**島根原子力発電所 1号炉及び 2号炉において用いた  
資材に含まれる放射性物質の放射能濃度の測定及び  
評価方法の認可申請書の一部補正について**

**2023年5月8日  
中国電力株式会社**

## 第6回クリアランスに関する審査会合における 指摘事項の回答

## 第1表 第6回審査会合での指摘事項及び回答（概要）

第1図 島根1号炉対象物の測定条件

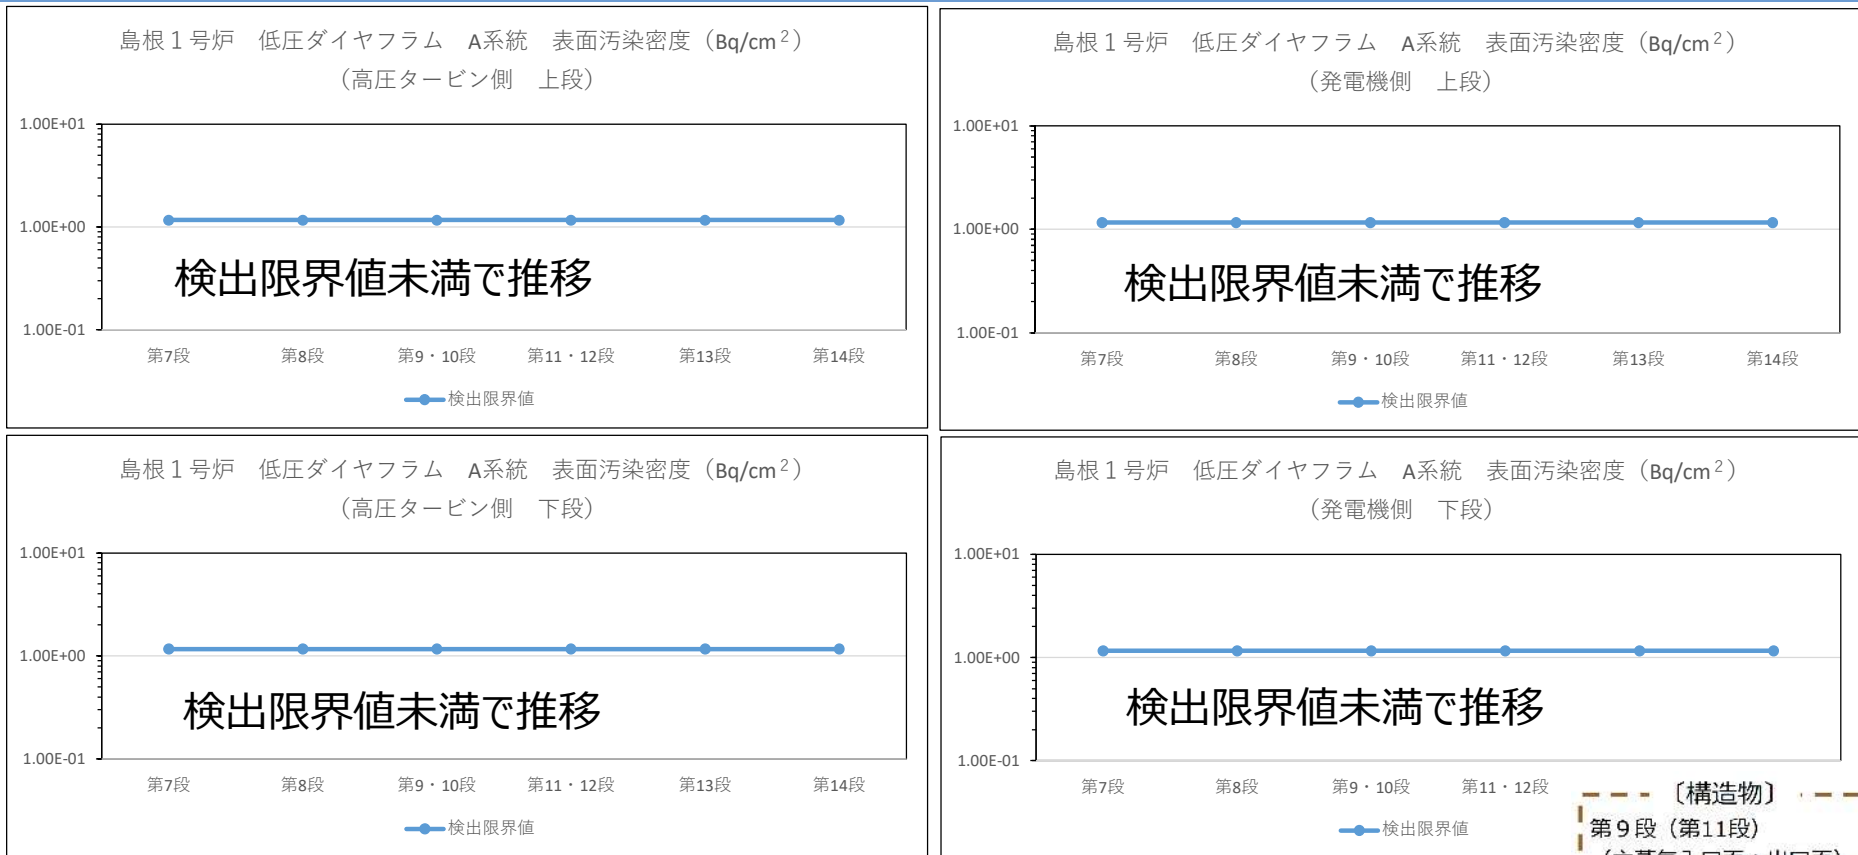
- 対象物の表面汚染密度が均一であることの根拠を示すこと。

- 第2表に示すとおり、島根1号炉の全ての対象物の表面汚染密度測定結果は検出限界値未満で推移し、放射化学分析においてCo-60のD/C※1が1/33を下回ったことから均一な汚染であると評価した。

- ・測定器 : GMサーベイメータ
- ・測定方法 : 走査サーベイによる全面測定
- ・測定対象 : 低圧ダイヤフラム及び低圧内部車室※1
- ・測定値 : 全面測定の最大値に測定器の放射能換算係数を乗じた表面汚染密度

## 第5図 対象物の測定単位の設定イメージ

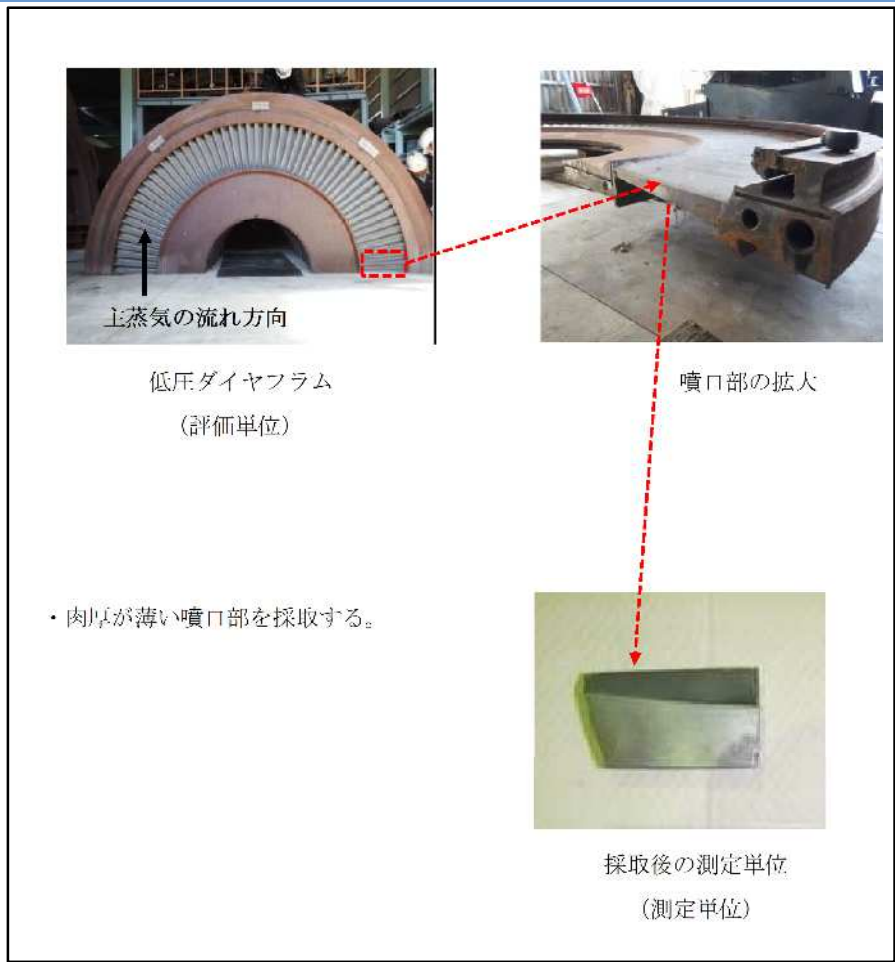
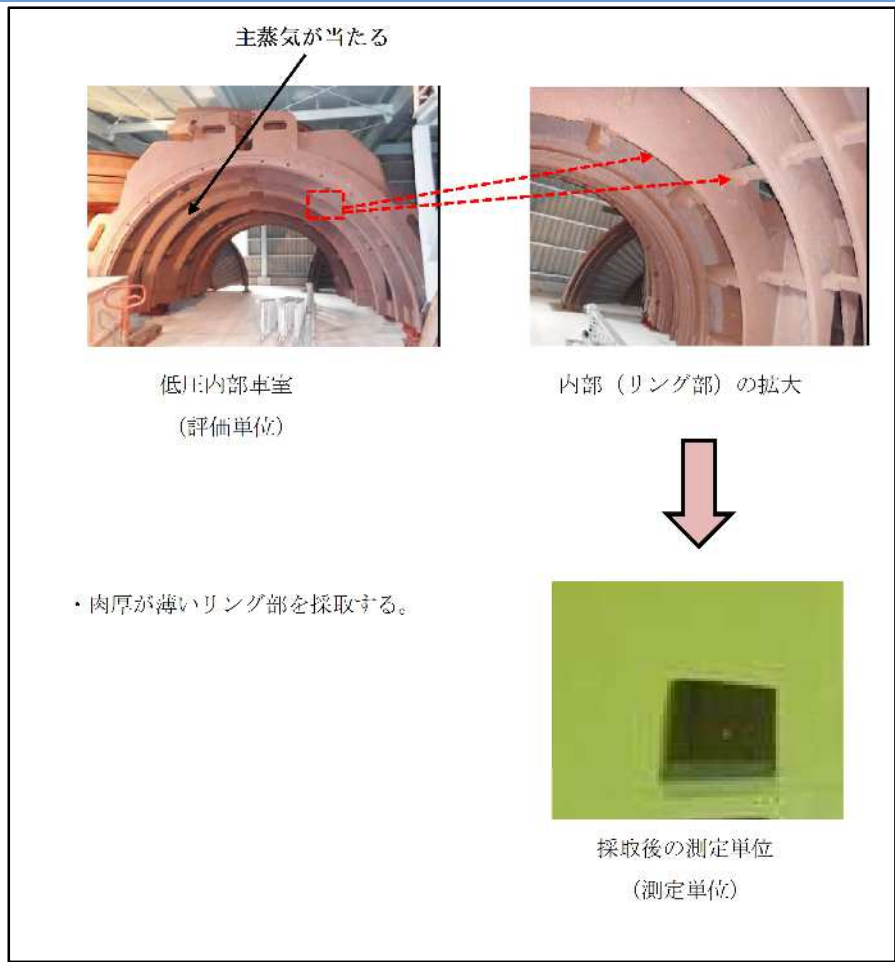
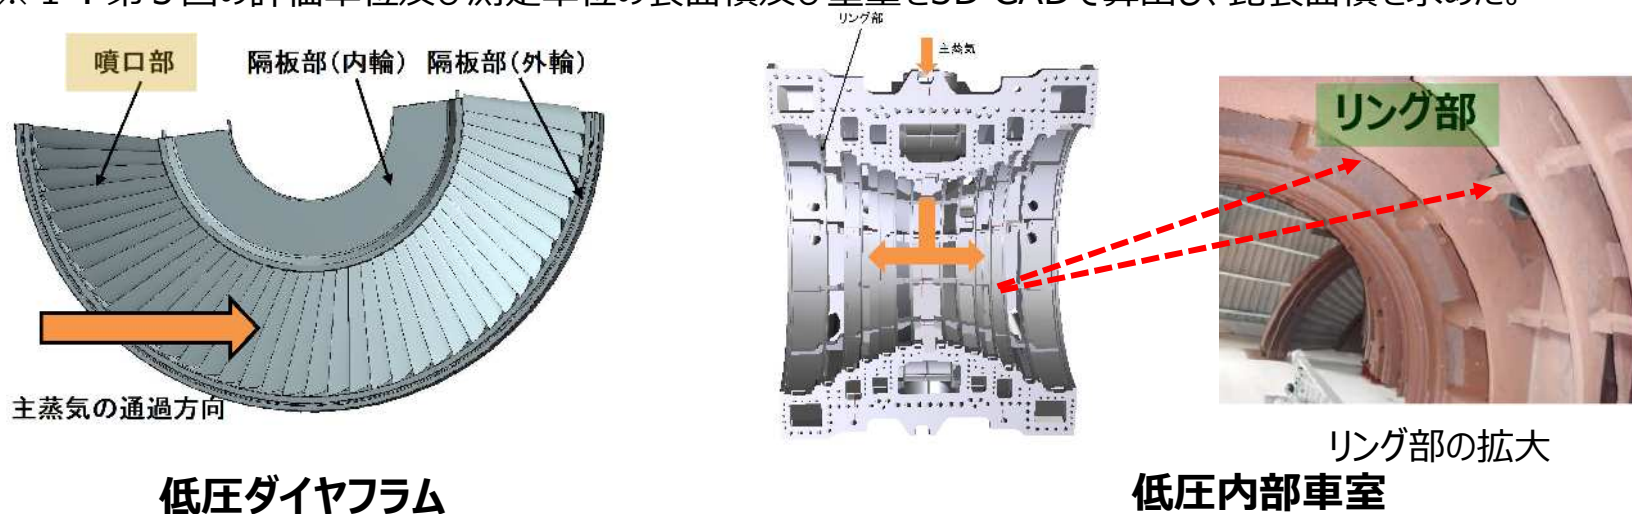
- ・測定単位が評価単位の放射性物質の濃度を保守的に評価できる測定単位であることの根拠を示すこと。

- ・放射能濃度は、(1)式によって求められるため、表面汚染密度が均一の場合は、比表面積が大きくなるほど、放射能濃度は高くなる。

- ・測定単位は、評価単位よりも比表面積が大きいため、保守的に放射能濃度を評価できる。
  - ✓ 低圧ダイヤフラムの測定単位の設定イメージを第5図に示す。低圧ダイヤフラムは、第7表及び第8表に示すとおり、噴口部は噴口部以外と比べ比表面積が大きく※1、(1)式により放射能濃度が高くなる。
  - ✓ 低圧内部車室の設定イメージを第5図に示す。低圧内部車室は、第7表及び第6図に示すとおり、リング部はリング部以外と比べ比表面積が大きく※1、(1)式により放射能濃度が高くなる。

第7図 島根1号炉低圧ダイヤフラム第7段の測定条件

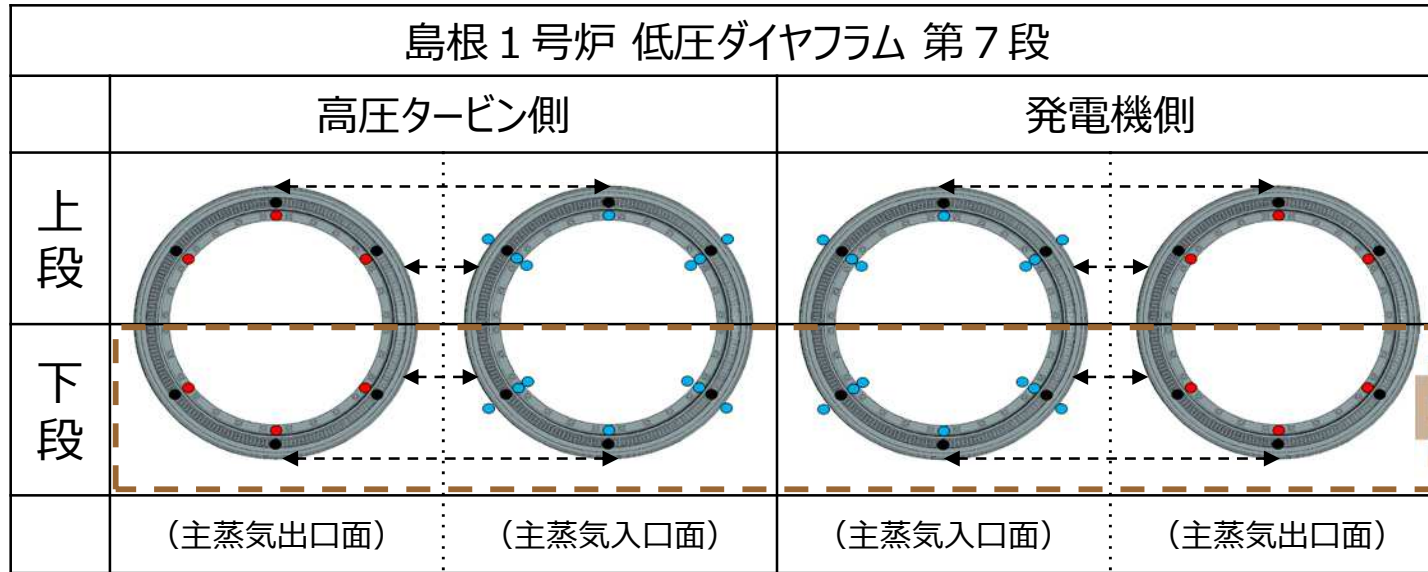
- ・複雑な形状や狭隘部の汚染の状況が平坦部と同等とする根拠を示すこと。

- ・平坦部及び狭隘部の表面汚染密度の測定結果から汚染の状況は同等であると評価した。
- ✓ 島根 1 号炉の対象物の局所的な汚染状況を確認するために、平坦部及び狭隘部の定点測定を実施した。定点測定は、第 7 図～第 10 図に示すとおり対象物を周方向に等間隔で代表点（平坦部）及び狭隘部（隔板部、噴口部など）を設定した。  
（定点測定の測定点数は第 9 表に示すとおり 1,760 点を設定）
- ✓ 代表点及び狭隘部の表面汚染密度を測定した結果、第 11 図～第 14 図に示すとおり各測定点において最大値、最小値及び平均値に差はなく局所的な汚染は確認されなかった（平坦部の測定結果は  $9.95 \times 10^{-2} \sim 2.57 \times 10^{-1} \text{ Bq/cm}^2$ 、狭隘部の測定結果は  $1.18 \times 10^{-1} \sim 2.05 \times 10^{-1} \text{ Bq/cm}^2$ ）。

第15図 島根 2号炉対象物の測定条件

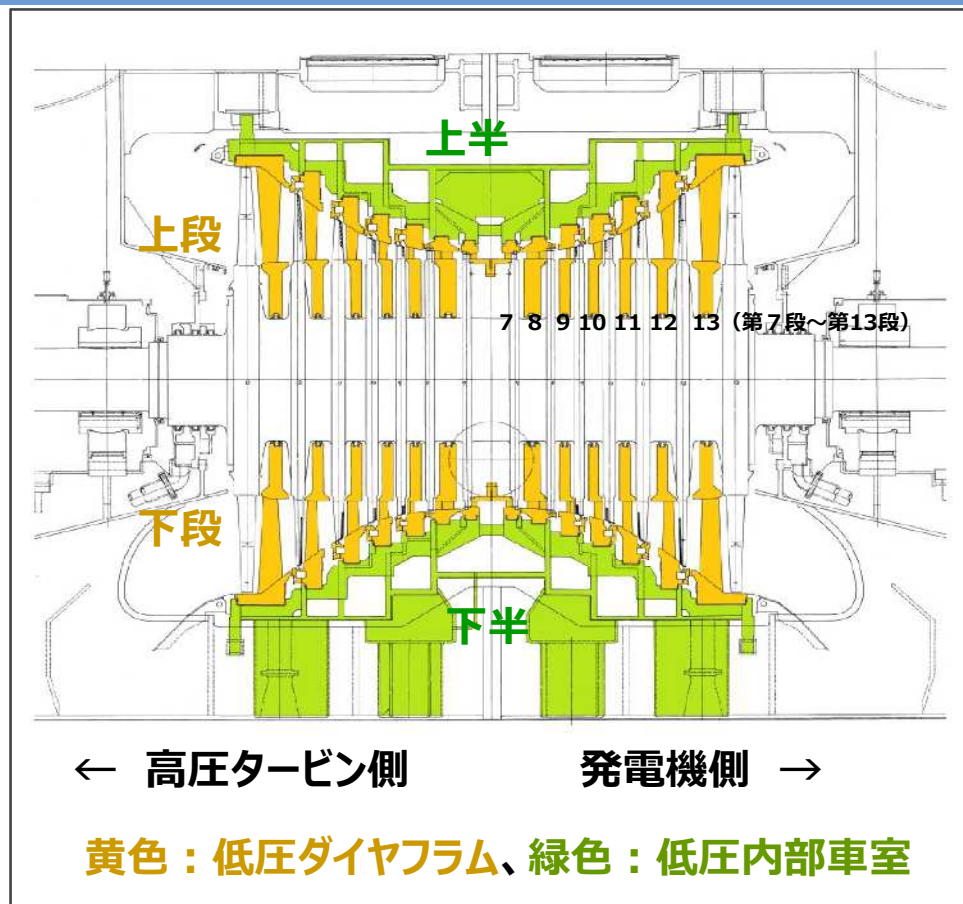
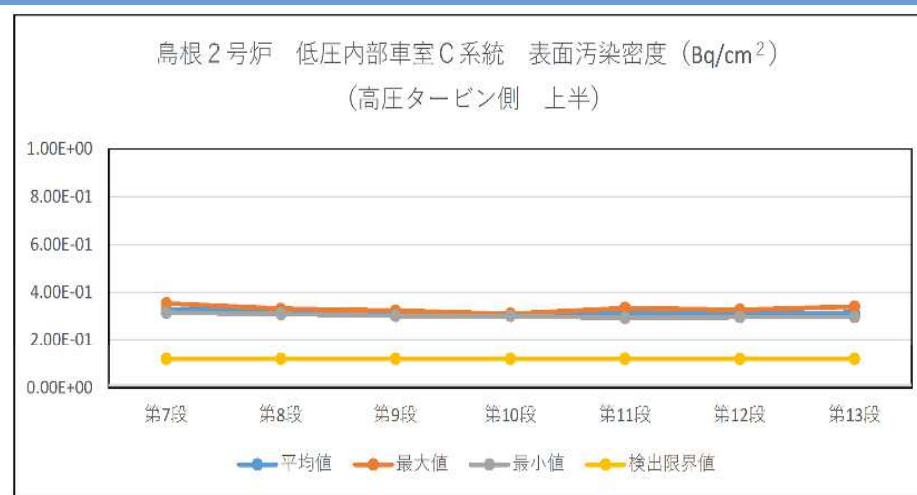
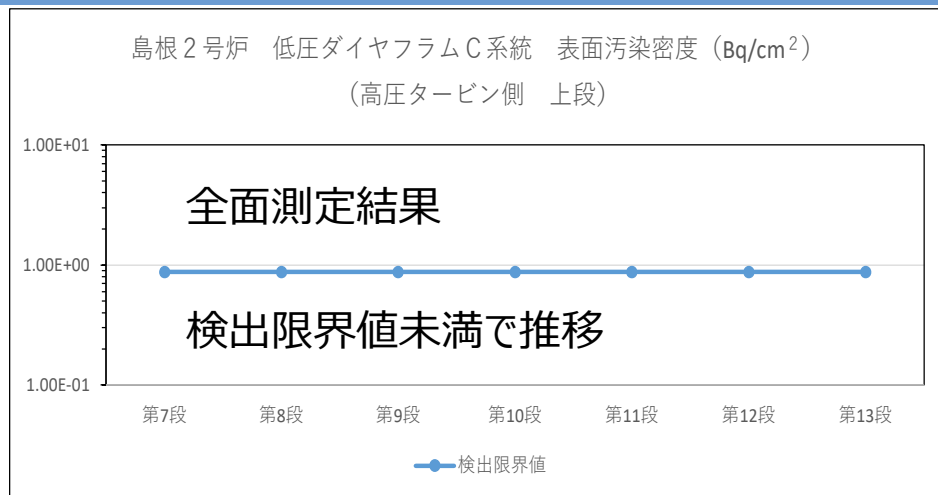
- ・島根 2 号炉の除染後の汚染の程度が島根 1 号炉と同等になると示せるだけの代表サンプルの測定を検討すること。

- ・島根 2 号炉の対象物について、除染後は島根 1 号炉と同様に均一な汚染の傾向を示すと評価した。
- ✓ 島根 2 号炉の対象物は、除染前の状態であるため、本申請が認可された後、放射能濃度測定及び評価を実施するために除染を行う計画だが、試験的に低圧ダイヤフラムの一部（C系統 第 7～13 段）及び低圧内部車室の一部（C系統 第 7～13 段の各段リング部から 1 サンプル）を代表としてブラスト除染した後に汚染の程度を測定・評価した。
- ✓ 低圧ダイヤフラムは、第15図に示す測定条件で走査サーベイにより測定した結果、第16図に示すとおり表面汚染密度が検出限界値未満で推移し、汚染は確認されなかった。低圧内部車室は、定点測定により測定した結果、第16図に示すとおり各測定点でBGを含む最大値、最小値及び平均値に差はなく局所的な汚染は確認されなかった。
- ✓ 測定した低圧ダイヤフラム（検出限界値を使用）及び低圧内部車室（最大値を使用）の表面汚染密度から放射能濃度を求めると、第10表及び第12表に示すとおりCo-60のD/Cの1/33に相当する放射能濃度を上回ったが、測定に用いたGMサーベイメータによる評価はBGも含めた保守的な値となっていることから、サンプルを採取してGe波高分析装置を用いた放射化学分析にてCo-60のD/Cを評価した結果、第11表及び第13表に示すとおり、1/33を下回ることを確認した。
